## 調 查 報 告

壹、案由：據訴，台灣電力股份有限公司輸變電工程處北區施工處深美-七張161KV線16B號、17號及18號鐵塔未經向所在地居民說明，即逕行施工，距住宅未有安全距離，且該設置地點為邊坡，土質不穩，罔顧居民生活權益及將長期暴露於電磁波等情。究實情為何？有深入瞭解之必要案。

圖1 區域地質圖（山崩與地滑地質敏感區）

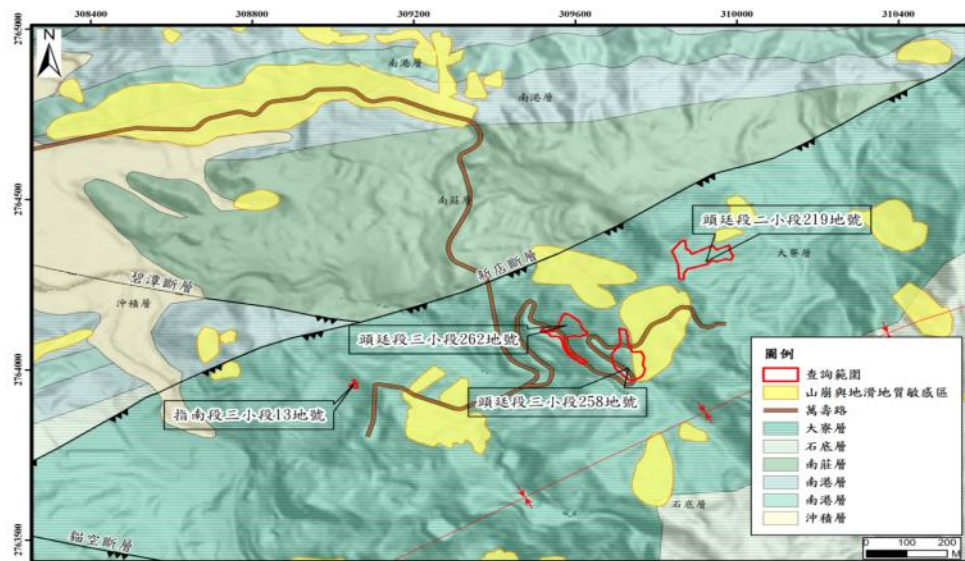
- (二)關於本案#16B塔址(頭延段三小段258地號土地)地質條件為何，依地調所函復資料稱，104年公告之山崩與地滑地質敏感區查詢結果，頭延段三小段258地號土地(#16B塔址)，有部分坐落於山崩與地滑地質敏感區(屬往東南傾向之順向坡)，所查4筆土地皆位於新店斷層上盤之大寮層等語(如圖1)，據此顯見核與102年臺北市政府都市計畫書圖內容附錄一規定不符，有違該路徑選擇準則第十六點之規定。而該公告之附錄二「深美-七張161仟伏輸電線路變更位置坡度及地質狀況」相關陳述亦有不實，均有待檢討改進。

圖2 區域地質圖套疊「山崩與地滑地質敏感區」劃定時之參據資料

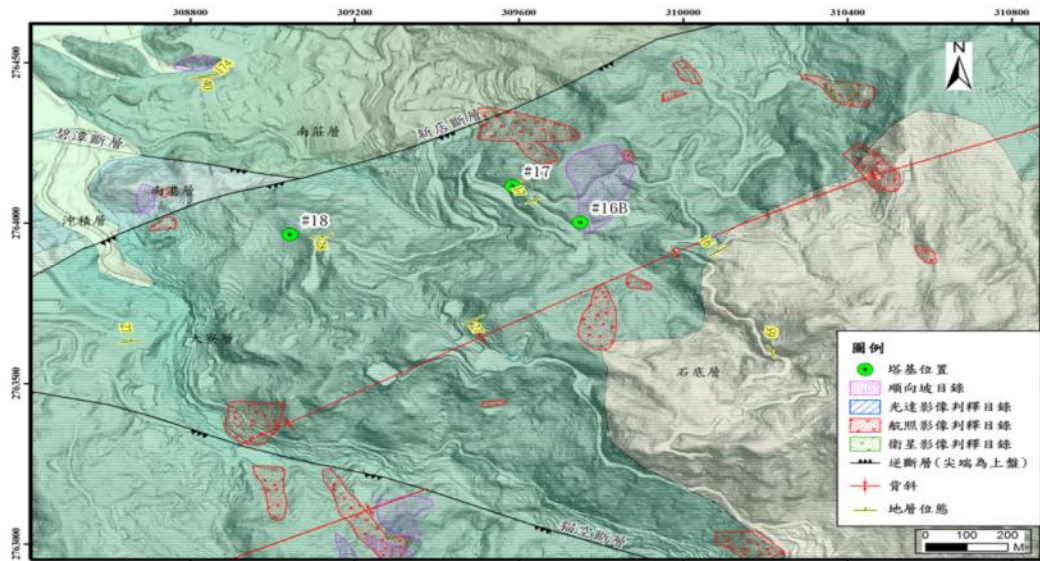
(三)再據本院於107年5月18日會同地調所現場履勘，依據該所提供資料（如圖2）稱，16B號鐵塔有部分區域位於公告的臺北市「山崩與地滑地質敏感區」，參據資料顯示此範圍為「順向坡」。順向坡之定義係依據水土保持技術規範第31條規定，依坡面與岩層不連續面之位態關係，所形成之順向坡、逆向坡及斜交坡，定義如下：順向坡—凡坡面與層面之走向大致平行（或兩面走向之交角在二十度以內），且坡面傾向與層面傾向一致者。通常順向坡的邊坡發生不穩定，多數是因為坡腳被截切後導致上邊坡失去支撐力，則易使上方的土層或岩層沿層面下滑，造成順向坡邊坡的破壞。但由於16B塔基坐落於坡頂之地形稜線位置，故其應屬地質敏感區之參據資料外擴5公尺影響範圍之區域，且塔基為單點式開發而非大區域的截切坡腳，故不屬於順向坡常見破壞的外力肇因模式等語。以及本院約詢有關單位：「問：16B部分有部分座落於順向坡及敏感區？地調所答：對。」，足見16B號鐵塔有部分區域位於

公告的臺北市「山崩與地滑地質敏感區」。

圖3 輸電線路變更位置地質資料

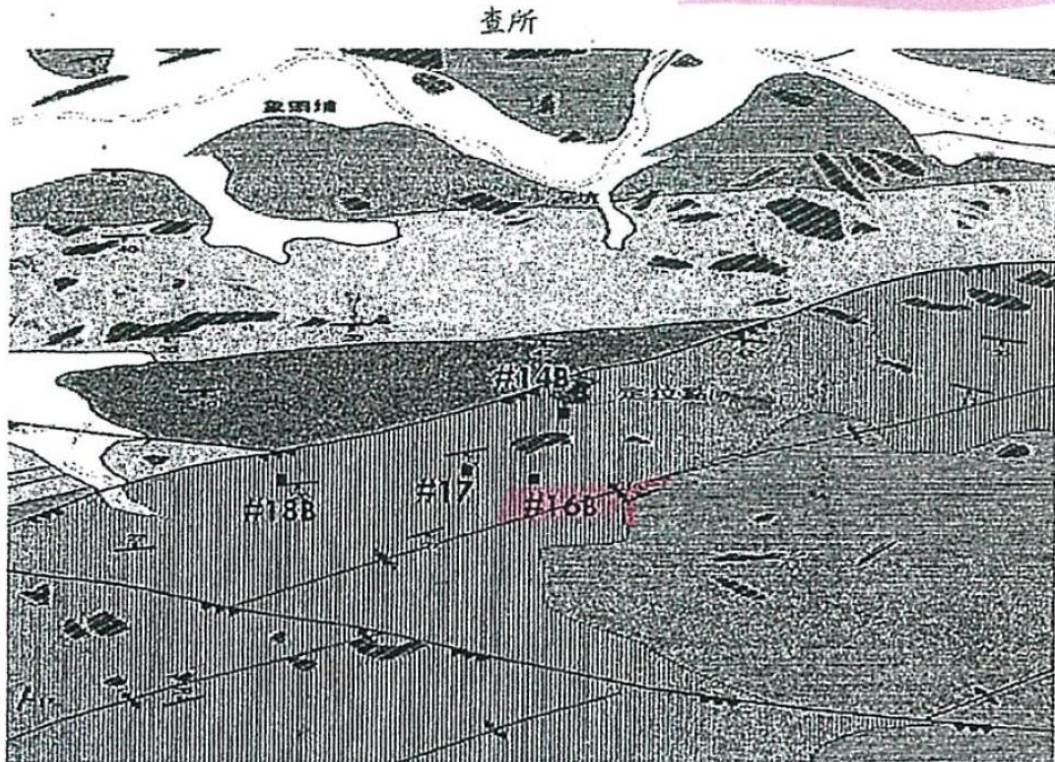
(四)再查，據附錄二所附之地質資料圖（如圖3），#16B塔址位置就在順向坡邊緣，顯見變更都市計畫審議或可看得出#16B塔址應位處順向坡附近，惟台電公司所提交都發局之都市計畫審議資料仍寫：且附近皆無順向坡、惡地、土石流、岩屑崩滑及落石等情況，台電申請資料顯有不實說明。
